The Incorporated Owners of Hongkong Garden

有關屋宇署就清拆令所提出的折衷方案

**屋宇署清拆違例建築物特別行動
豪景花園**

折衷方案

方案 1:

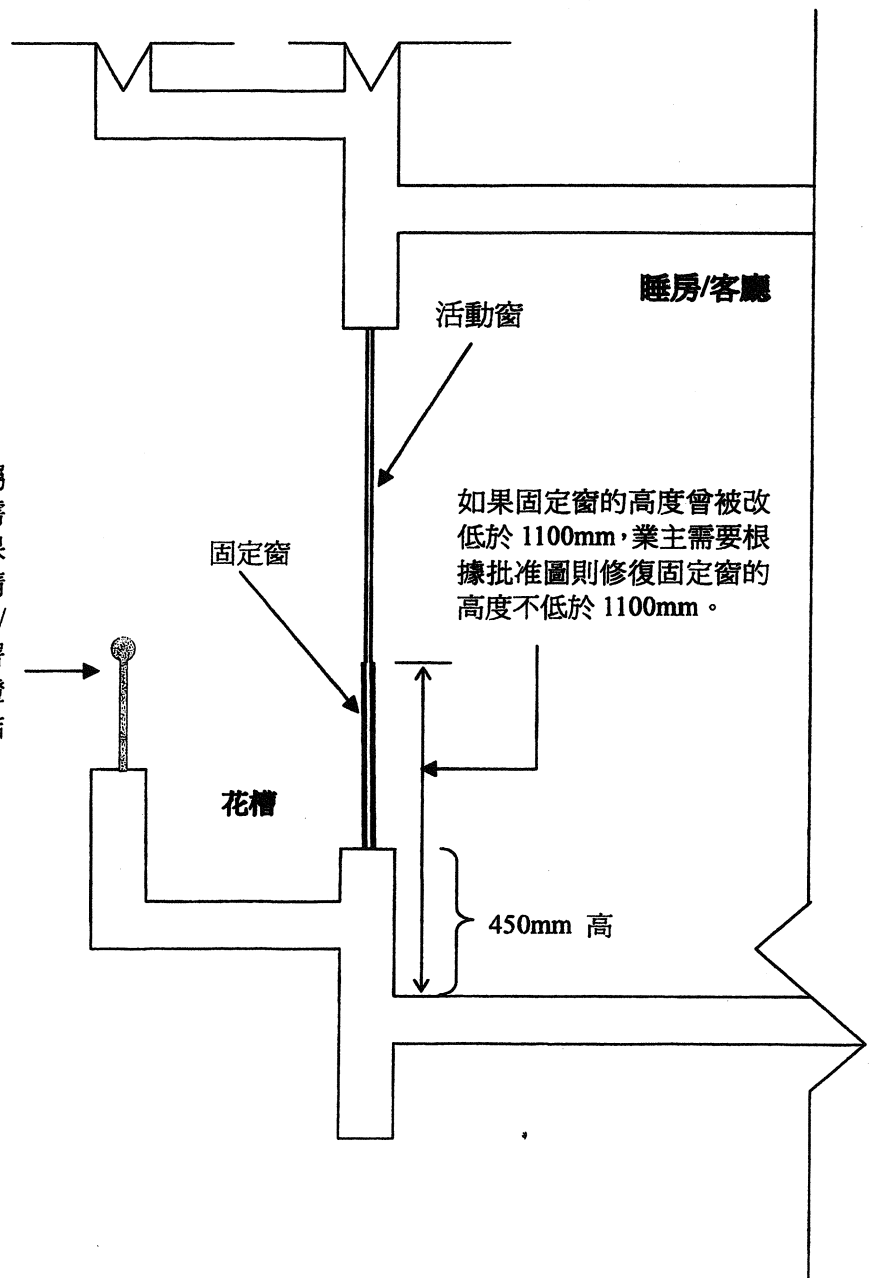
- (一) 如欲保留花槽上的僭建金屬欄柵或玻璃欄柵，業主需要聘請認可人士/註冊結構工程師向屋宇署呈交結構評估，證明欄柵及花槽的結構安全。假若介乎客廳/睡房與花槽之間的固定窗高度曾被改低於1100mm，業主需要根據批准圖則修復固定窗的高度不低於1100mm。(方案1)

花槽上的僭建金屬欄柵或玻璃欄柵需要拆去，如想保留，業主需要聘請註冊結構工程師/認可人士向屋宇署呈交結構評估，證明欄柵及花槽的結構安全。

方案 2:

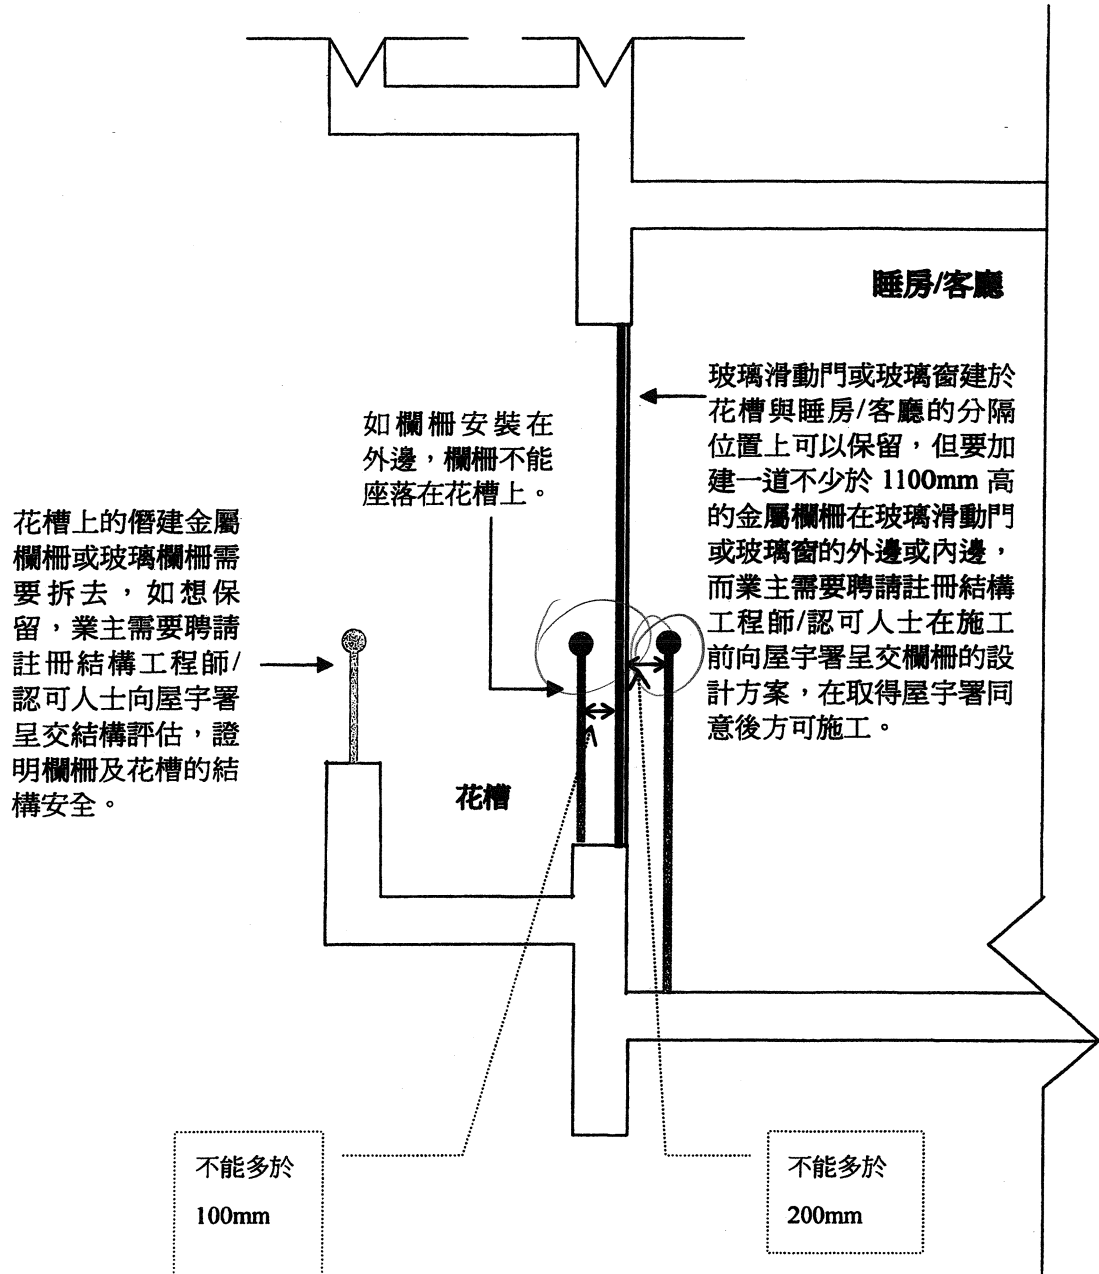
- (二) 業主除了需要聘請認可人士/註冊結構工程師向屋宇署呈交結構評估，證明欄柵及花槽的結構安全之外，也須加建一道不少於1100mm高的金屬欄柵在玻璃滑動門或玻璃窗的外邊(距離不能多於

100mm)或內邊(距離不能多於 200mm)；而業主需要聘請認可人士/註冊結構工程師在施工前向屋宇署呈交欄柵的設計方案，在取得屋宇署同意後方可施工；(方案 2)

方案 3:

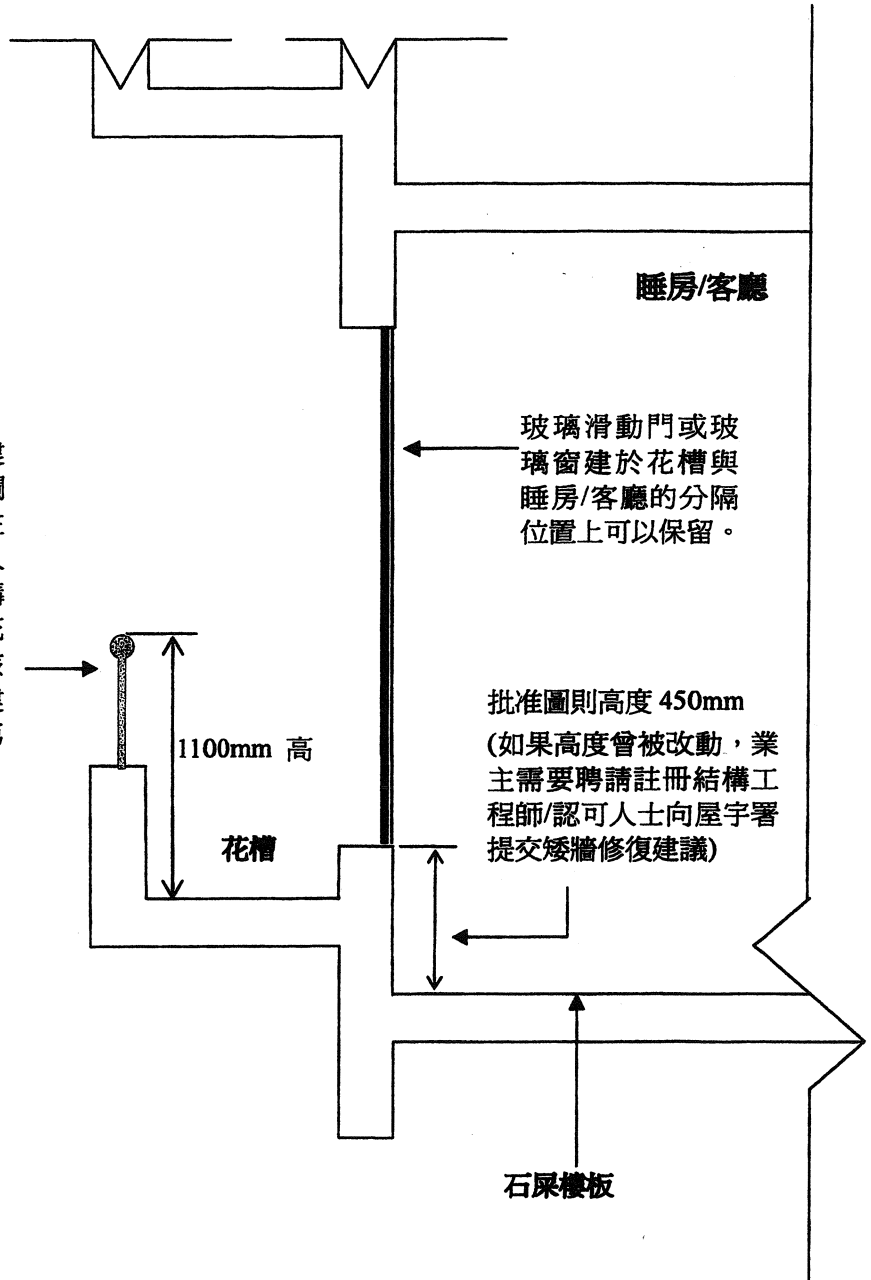
(三) 假若業主不打算在玻璃滑動門或玻璃窗的外邊或內邊加建一道不少於 1100mm 高的金屬欄柵，業主須聘請註冊結構工程師/認可人士向屋宇署呈交結構評估，證明花槽及其上現有的僭建金屬欄柵或玻璃欄柵的結構安全，而該欄柵並須符合建築物(建造)規例第 8 條及第 17(3)條的規定，以減低任何人或物件自欄柵的縫隙墮下或任何人攀越欄柵的危險。假若現存於客廳/睡房與花槽分界的矮牆未曾被改動，即其高度符合批准圖則上所顯示 450mm，業主便可保留裝設於客廳/睡房與花槽之間的違例滑動門或玻璃窗，否則業主需要聘請認可人士/註冊結構工程師向屋宇署提交修復矮牆的報告。(方案 3)

就花槽上現有的僭建金屬欄柵或玻璃欄柵，業主需要聘請註冊結構工程師/認可人士向屋宇署呈交結構評估，證明欄柵及花槽的結構安全，而該欄柵並符合建築物(建造)規例第 8 條及第 17(3)條的規定。
